Commission économique pour l'Europe**Comité des transports intérieurs****Forum mondial de l'harmonisation
des Règlements concernant les véhicules****185^e session**

Accord de 1958 :**Examen de projets d'amendements
à des Règlements ONU existants,
soumis par le GRSG****Proposition de série 02 d'amendements au Règlement ONU
n° 125 (Champ de vision du conducteur des véhicules
à moteur vers l'avant)****Communication du Groupe de travail des dispositions générales
de sécurité***

Annexe 2, lire :

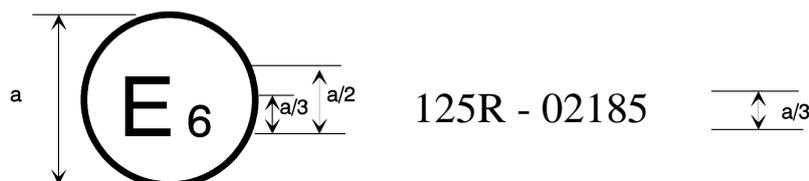
La marque d'homologation ci-dessus, apposée sur un véhicule, indique que le type de ce véhicule a été homologué en Belgique (E6) en ce qui concerne le champ de vision vers l'avant du conducteur, en vertu du Règlement ONU n° 125. Les deux premiers chiffres du numéro d'homologation indiquent que l'homologation a été délivrée conformément aux dispositions du Règlement ONU n° 125 tel que modifié par la série 02 d'amendements. ».
